SOZIALDEMOKRATISCHE PARTEI DEUTSCHLANDS
Fraktion im Ortsbeirat Mainz-Altstadt

Vorlage-Nr. 1564/2022

Sicherer Schulweg zur Eisgrubschule

Anfrage zur Ortsbeiratssitzung am 16. November 2022

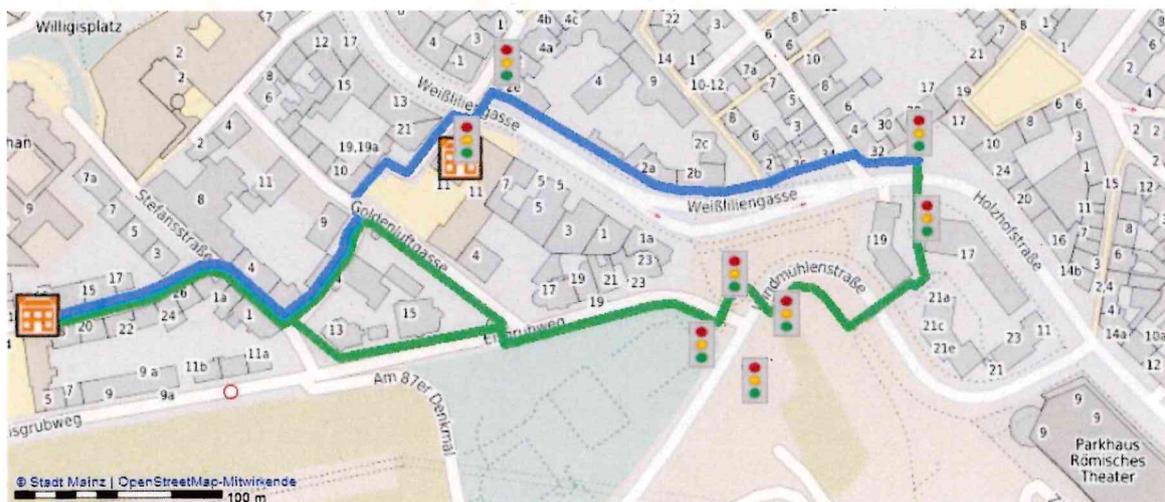
Im Stadtplan auf mainz.de können Schulwegepläne abgerufen werden. Für die Kinder, die aus der südlichen Altstadt zur Eisgrubschule gehen, wird ein Weg ab Hopfengarten empfohlen, der unnötig viele Gefahrenstellen birgt: zunächst werden dreimal Straßen an Ampeln überquert; dann geht es weiter auf der Südseite des Eisgrubwegs am Hang, wo auf rund 70 Metern kaum ein Bürgersteig existiert, weil Autos darauf parken; schließlich wird der Eisgrubweg an einer unübersichtlichen Stelle (Längsparker) gekreuzt.

Frage 3) Wäre es nicht besser, einen anderen Schulweg zu wählen? Deutlich sicherer als der empfohlene Weg (grün eingezeichnet) wäre die Querung der Weißliliegasse und Goldenluftgasse in Höhe der Martinusschule (blau eingezeichnet). Vorteile: a) nur eine Ampelquerung statt dreier, b) kein „Vorbeiquetschen“ zwischen Hang und parkenden Autos, c) übersichtliche Querung der Goldenluftgasse statt des viel befahrenen Eisgrubwegs zwischen parkenden Autos:
